改善箇所説明図

<改善内容>

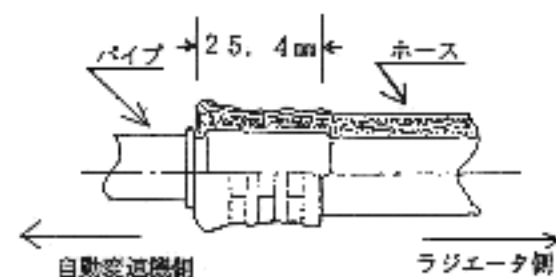
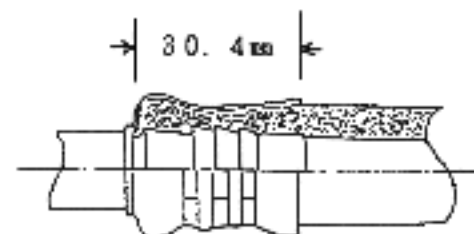
基準不適合発生箇所

(自動変速機のオイルを冷却するオイル・クーラの
アッパ・ホースの継手金具の形状が不適切な
ため、当該ホースの壁手部からオイルが漏れる。)

自動変速機・オイル・クーラの
アッパ・ホース (オイル送り側)

アッパ・ホースを対策品と交換する。
